Asunto: Información complementaria al Levantamiento de Observaciones del Plan de Participación Ciudadana del Estudio de Impacto Ambiental Semidetallado (EIA-sd) del Proyecto “Central Solar Fotovoltaica Algarrobal y su Interconexión al SEIN”

INFORME N.º 0309-2023-MINEM/DGAAE-DEAE

ESTUDIO DE IMPACTO AMBIENTAL SEMIDETALLADO (EIA-sd)
DEL PROYECTO “CENTRAL SOLAR FOTOVOLTAICA
ALGARROBAL Y SU INTERCONEXIÓN AL SEIN”

ÁREA SOCIAL: PPC-03

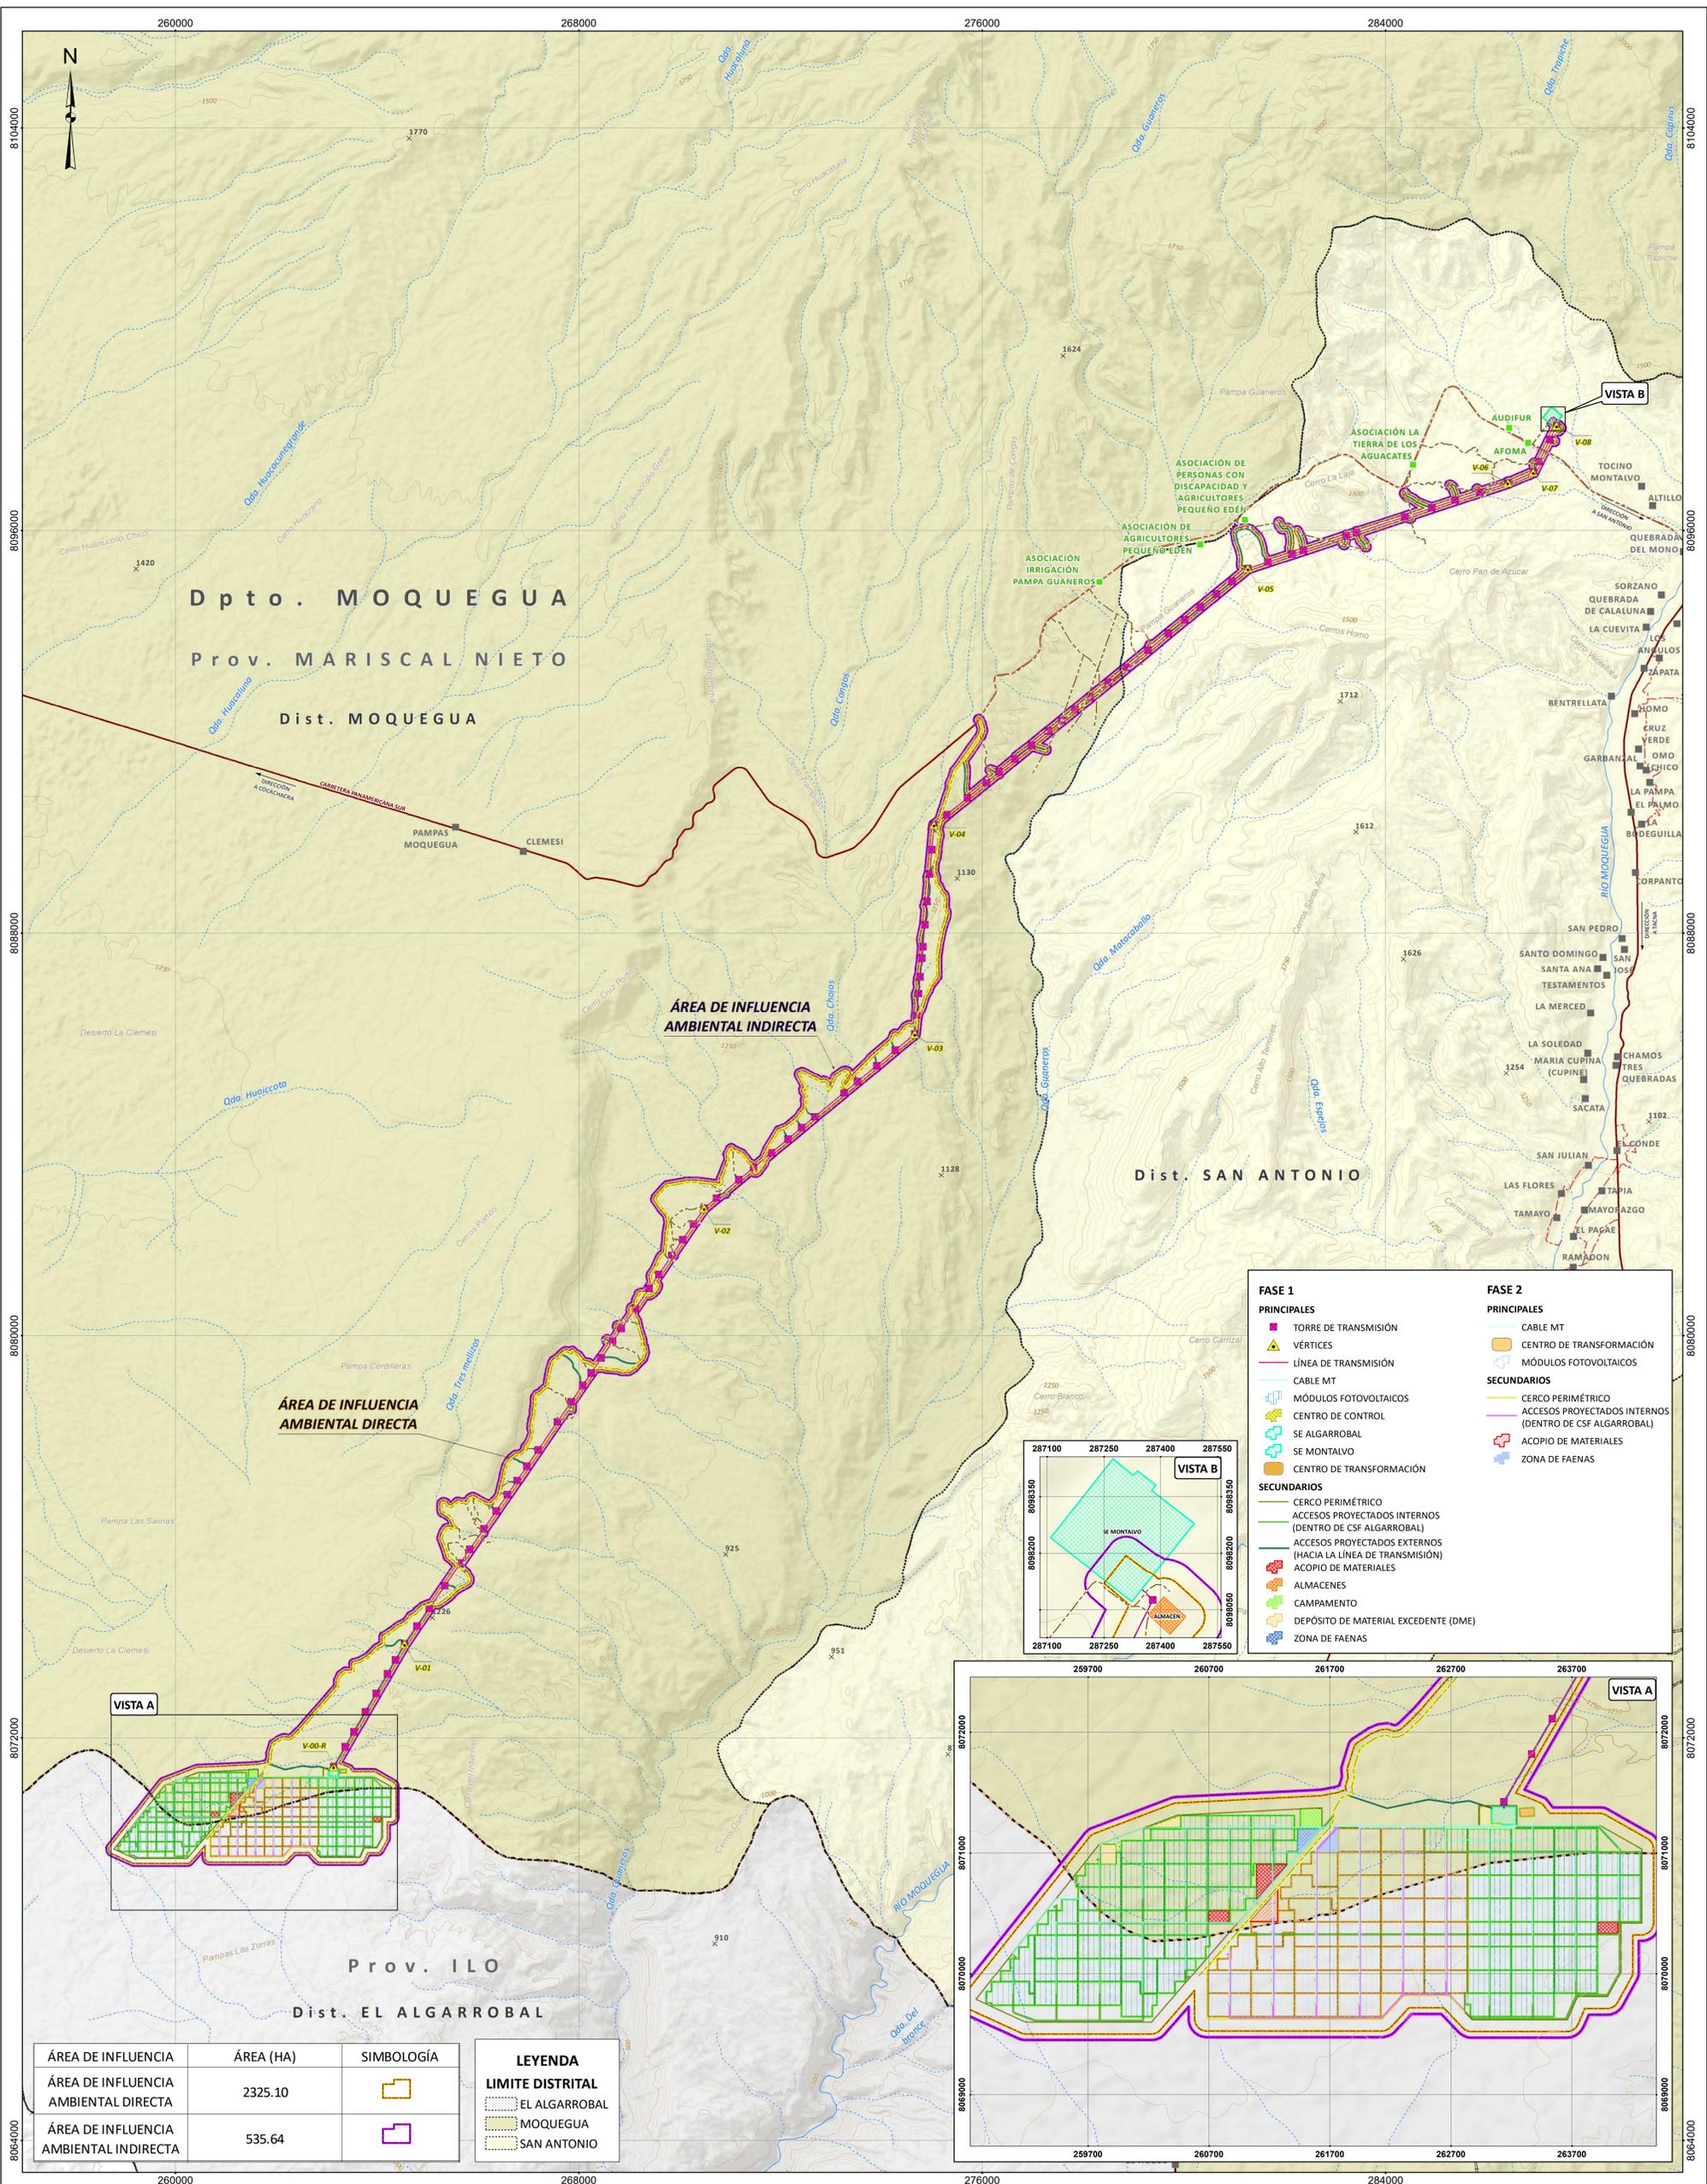
- ii) Presentar los criterios biológicos y sociales que sustentan la determinación del All.
- iii) Actualizar el mapa PPC-03 “Mapa de Áreas de Influencia” y el mapa PPC-04 “Mapa de Áreas de Influencia y Poblados” (Págs. 104 y 106), considerando los centros poblados y/o localidades del AID y All del Proyecto. En esa línea, los nuevos mapas deben estar a una escala que permitan su correcta visualización, debidamente firmados por el profesional colegiado y habilitado responsable de su elaboración.

ii) Dentro de los mapas presentados no consideró el mapa con el All señalado en la respuesta del ítem ii), en el cual considera como Área de Influencia Indirecta a los distritos de Moquegua, San Antonio y El Algarrobal. En tal sentido, debe actualizar los mapas considerando esta nueva área señalada.

Asimismo, se debe tener en cuenta que la AI, no deben diferenciarse, es decir, no se puede determinar AI social y ambiental de manera diferenciada.

Se actualiza el mapa PPC-03 Mapa de Áreas de Influencia y el mapa PPC-04 Mapa de Áreas de Influencia y Poblados considerando las asociaciones cercanas al área de influencia del proyecto y a los distritos involucrados (ver Anexo 1 Mapas).
